改善箇所説明図

改善の内容

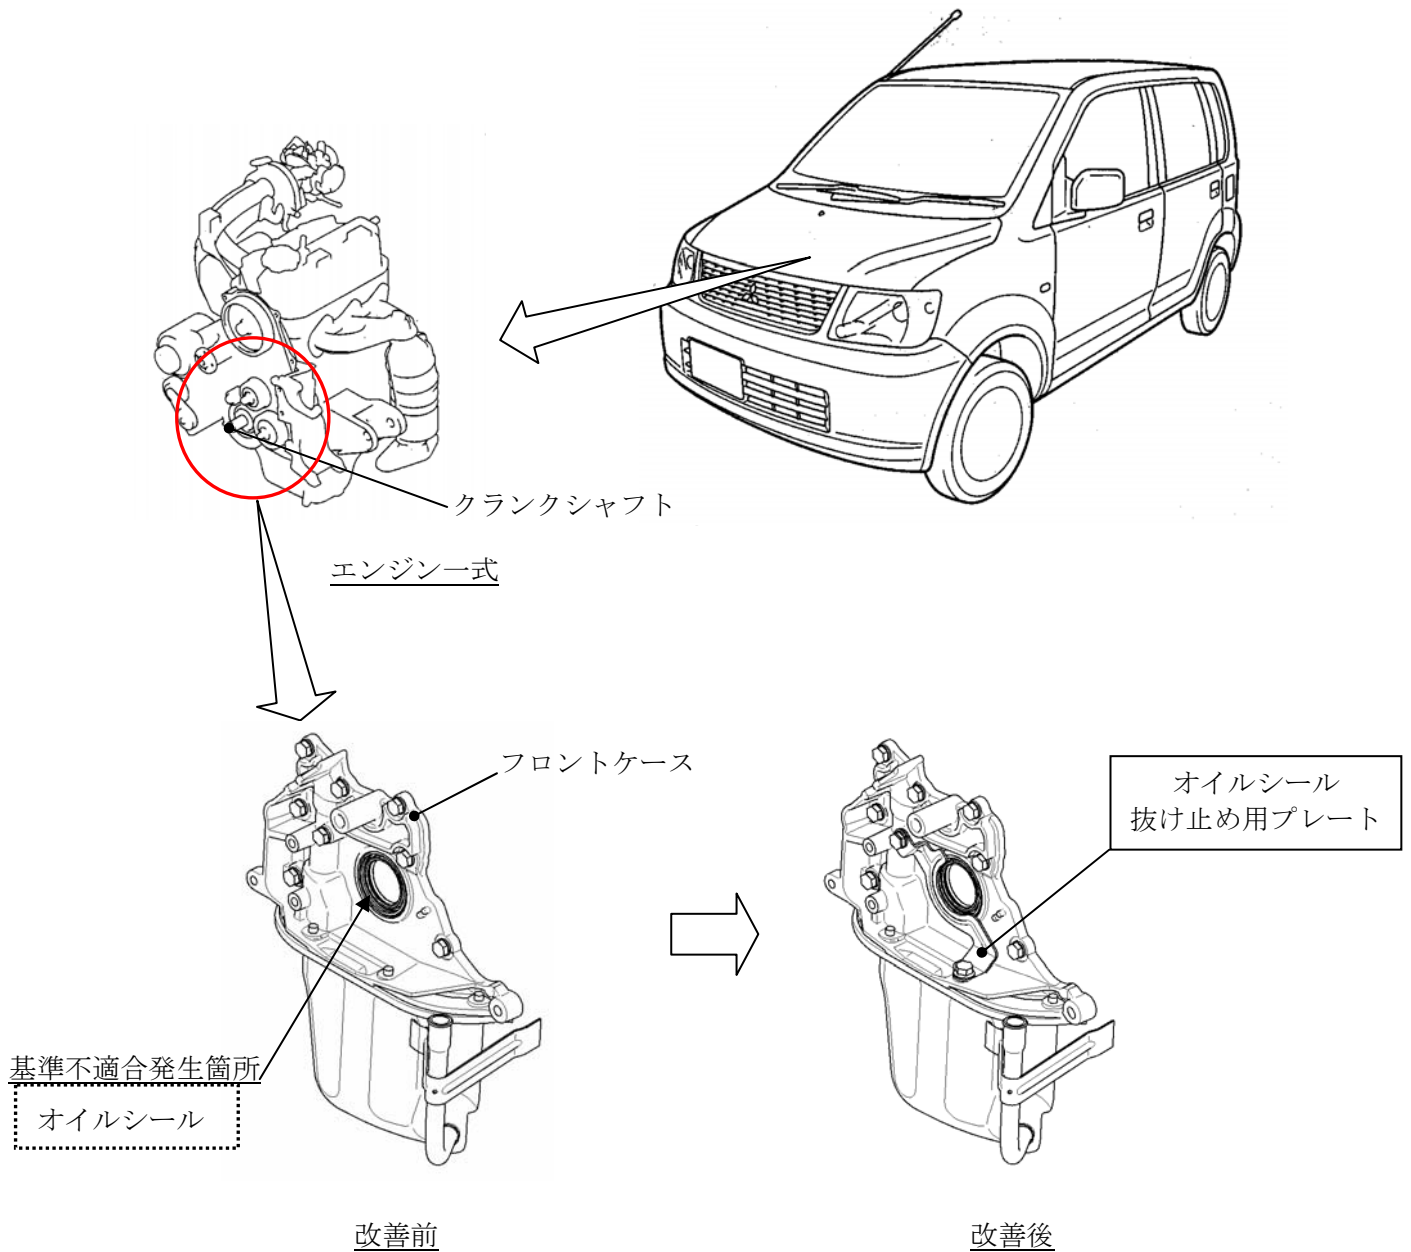
エンジンフロントケースに装着しているクランクシャフトオイルシールにおいて、フロントケースの加工ばらつき、およびオイルシールの圧入荷重が過大であったことによる変形により当該オイルシールの保持力が低下しているものがある。そのため、当該オイルシールが抜け出しエンジンオイルが徐々に漏れ、油圧警告灯が点灯し、そのままの状態で使用を続けると、エンジン内部部品が焼付き、走行不能となるおそれがある。

全車両、当該オイルシール取付部を点検し、オイル漏れが無い場合は、フロントケースにオイルシール抜け止め用プレートを追加装着する。なお、オイル漏れがある場合は、オイルシールを新品に交換するとともに、フロントケースに抜け止め用プレートを追加装着する。

注：図中の $\boxed{}$ 内は、点検し、必要に応じ交換する部品を示す。

図中の $\boxed{}$ 内は、追加部品を示す。
